# Cure

minceur pour l'échangeur

# Turcot

Le “*Cure minceur pour l'échangeur Turcot*” est un projet de Mobilisation Turcot, en collaboration avec le Groupe de recherche urbaine Hochelaga-Maisonneuve (GRUHM).

### 3 le Secteur Est

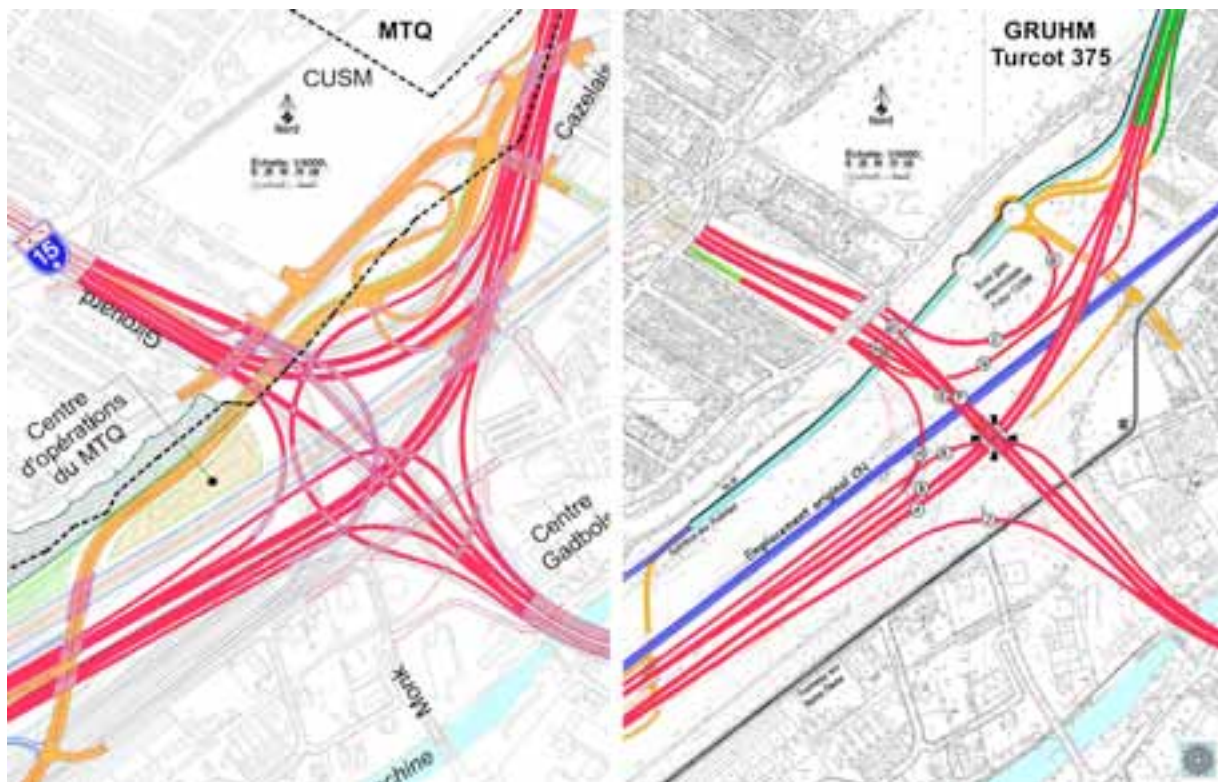
- Reporter la reconstruction de Ville-Marie à l'ouest d'Atwater jusqu'au moment où les travaux seront nécessaires (2022)
- Réserver les voies de droite au transport en commun dans les 2 directions pour plus de flexibilité.

Cette structure est dans le même état que celle à l'Est d'Atwater, que le MTQ considère suffisamment stable pour être conservée jusqu'en 2022. Notre proposition permettrait, au moment opportun, et après la nécessaire réflexion sur le devenir de cet axe de circulation, de refaire l'autoroute Ville-Marie une à la fois, sans qu'il soit nécessaire d'élargir son emprise pour accommoder la circulation pendant les travaux. Cela permet aussi d'éviter plusieurs expropriations résidentielles et commerciales.

Le MTQ ne réserve qu'une voie en direction Est, en plein centre de l'autoroute, contraignant les bus à sortir à la rue Rose-de-Lima par une structure spécifique.
